Schema per l'istruttoria delle procedure di Valutazione di Impatto Ambientale

CUP 9273 - Istanza per il rilascio del Provvedimento Autorizzatorio Unico Regionale ex art. 27 bis del D. Lgs. 152/2006 per *“Progetto per la realizzazione di un impianto di produzione di energia rinnovabile da fonte eolica denominato “Valico Casone Cocca”, costituito da n. 6 aerogeneratori per una potenza massima complessiva di 30,0 MW, nei Comuni di San Marco dei Cavoti (BN) e Molinara (BN), con opere connesse ed infrastrutture indispensabili nei comuni di San Marco dei Cavoti (BN), Molinara (BN), Foiano di Val Fortore (BN), San Giorgio la Molara (BN), Montefalcone di Val Fortore (BN), Ginestra degli Schiavoni (BN), Castelfranco in Miscano (BN), Greci (AV) e Ariano Irpino (AV) collegato alla Rete Elettrica Nazionale mediante connessione con uno stallo a 150 KV in antenna su una futura Stazione Elettrica di Trasformazione (SE) della RTN 380/150 kV da inserire in entra-esce sulla linea 380 kV “Benevento 3 – Troia 380”, ubicata nel Comune di Ariano Irpino (AV)”* – Proponente FRI-EL S.p.A.

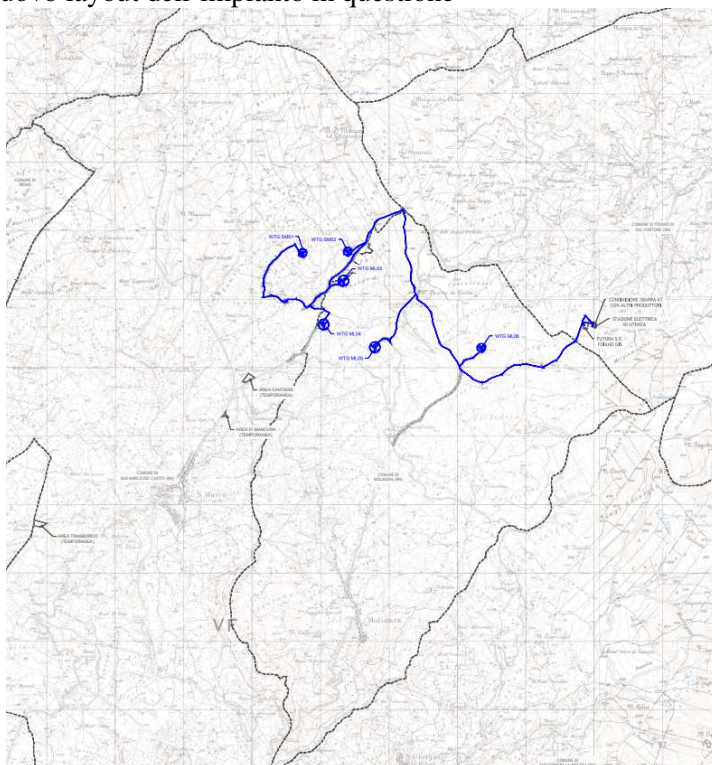
Nello specifico i cambiamenti sono stati:

- eliminazione del cavidotto con livello di tensione 36 kV nei comuni San Giorgio la Molara (BN), Montefalcone di Val Fortore (BN), Ginestra degli Schiavoni (BN), Castelfranco in Miscano (BN), Greci (AV) e Ariano Irpino (AV) pari a circa 30.0 km di lunghezza;

- eliminazione della stazione elettrica di utenza e impianto di utenza per la connessione (Cavidotto AT) ricadenti nel comune di Ariano Irpino;
- la nuova stazione elettrica di utenza sarà ubicata nelle immediate vicinanze della esistente RTN nel comune di Foiano di Val Fortore (BN), in luogo della Stazione Elettrica di Trasformazione (30/36 kV) prevista dalla soluzione progettuale originaria, con conseguente riduzione della superficie di suolo occupata (da 4061 mq a 1137 mq);

- riduzione del cavidotto con livello di tensione 150 kV da circa 1.8 km a circa 207 m;
- il progetto andrà ad interessare esclusivamente i comuni di San Marco dei Cavoti, Molinara e Foiano di Val Fortore della Provincia di Benevento.
